**„Hochwasserrückhaltebecken Sirnitzbach“
der Stadtgemeinde Langenlois**

**Neufassung des Gutachtens der Staubeckenkommission auf Grund einer formalen Anpassung
des Beschlusses aus der 109. Sitzung am 18.5.2021
gemäß § 104 (3) WRG 1959
bezugnehmend auf das Ansuchen der Bezirkshauptmannschaft Krems
vom 3.12.2019 (KRW2-WA-1984/001)**

Stellungnahme des Referenten für Geologie

Abb.2: Auszug aus Plan Anlage 3, Regelprofil 1 (DA2913/B6c/HOE) Ergebnisse Rammsondierungen (DPH-SCH 08 – linkes Bild und DPH 13 – rechtes Bild)

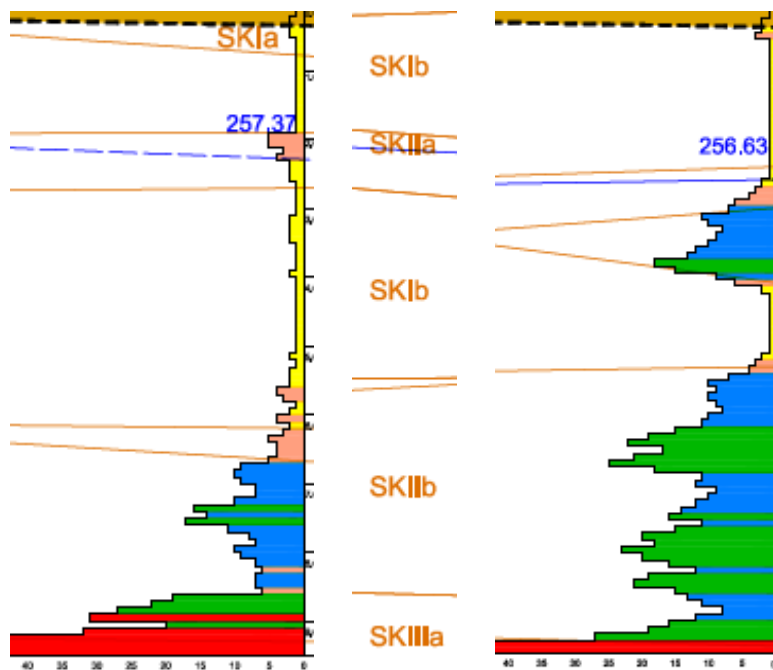
nichtbindigen Bodenschichten. Unter der Mutterbodenschicht folgen i.A. bis zu mehreren Metern mächtige bindige Bodenschichten (oberflächennah steife bis halbfeste (Schichtkomplex SKIa), darunter i.A. weiche – örtlich breiige Konsistenz (Schichtkomplex SKIb)). Darunter folgen nicht bindige Zwischenlagen (SKIIa bzw. SKIIb), die nicht in allen Aufschlüssen angetroffen wurden – z.B. Abb.2 – linkes Bild.

Abb.13: Lage der Setzungspegel (entnommen aus DA2913/B6c/HOE, Kap.8.3.)

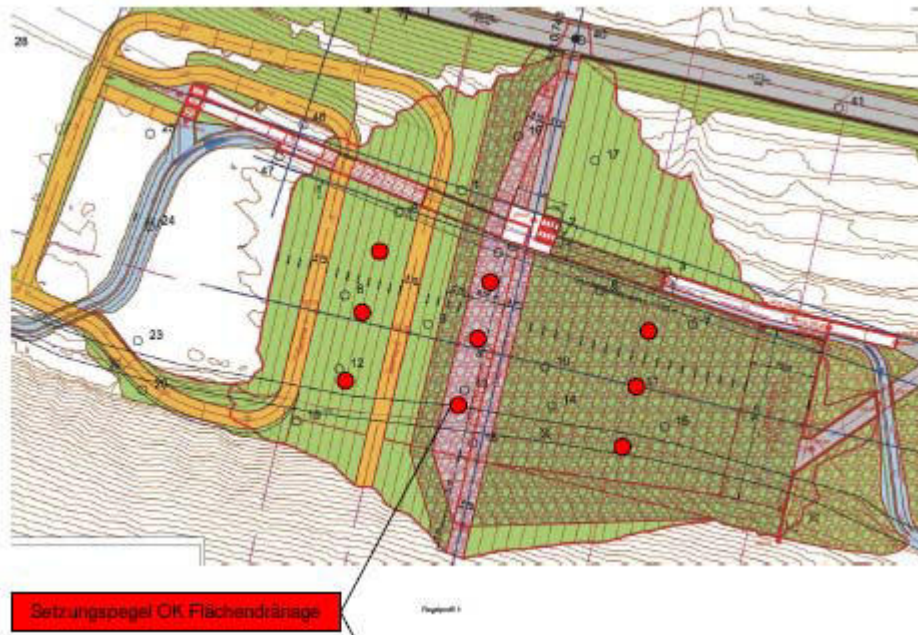
Für die Überwachung des Zeit-Setzungs-Verhaltens während der Dammschütтарbeiten, welche eine wesentliche Grundlage für die Steuerung des zeitlichen Ablaufs der Schütтарbeiten darstellt, sind laut Projekt mind. 9 Setzungspegel (Kap.8.3 in Dokument CA2913/B6c/HOE) geplant (Abb.13). Die detaillierte Beschreibung der Ausführung ist genanntem Dokument zu entnehmen.

Abbildung 12: Detail Tosbecken; aus Plan 12.4.1

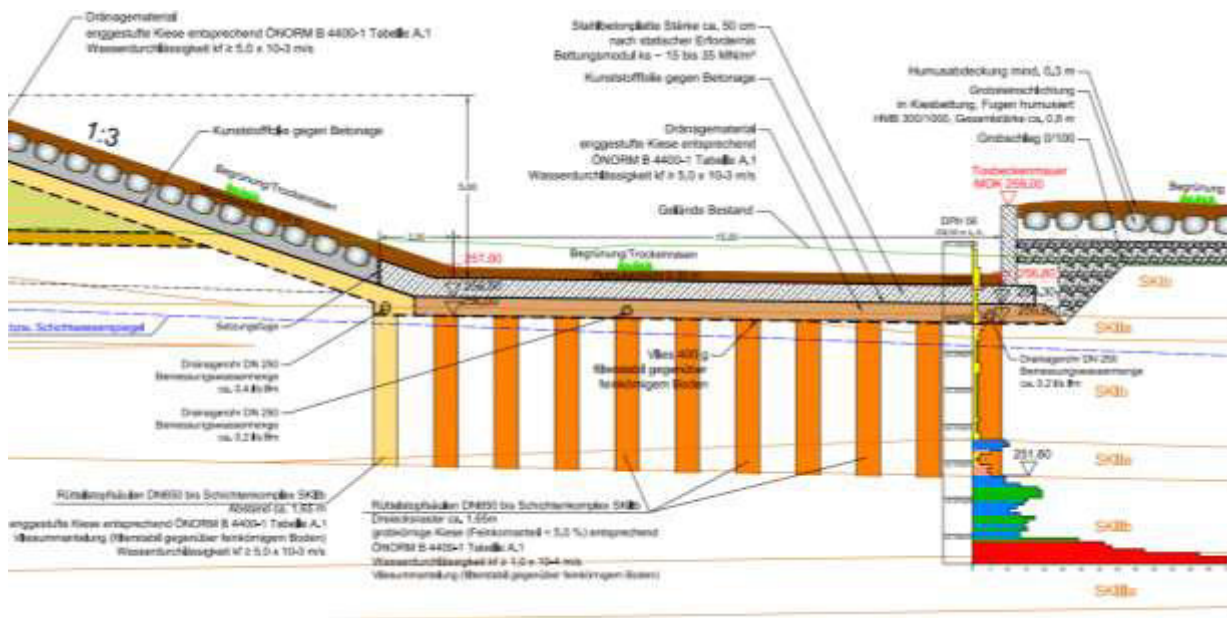
Anmerkung SV für Dammbau: In Plan Nr. 5212 „12. Rückhaltebecken Sirnitzbach, Tosbecken“ sind im Zulaufbereich des Tosbeckens wie auch im Tosbecken selbst Messschächte eingezeichnet die über die Humusabdeckung, die im Hochwasserfall abgetragen wird, reichen. Es ist zu prüfen ob diese Schächte im (Extrem)Hochwasserfall bei anspringen der Hochwasserentlastung nicht beschädigt/zerstört werden (können). **Auflage (bzw. Diskussion in der Kommission)**
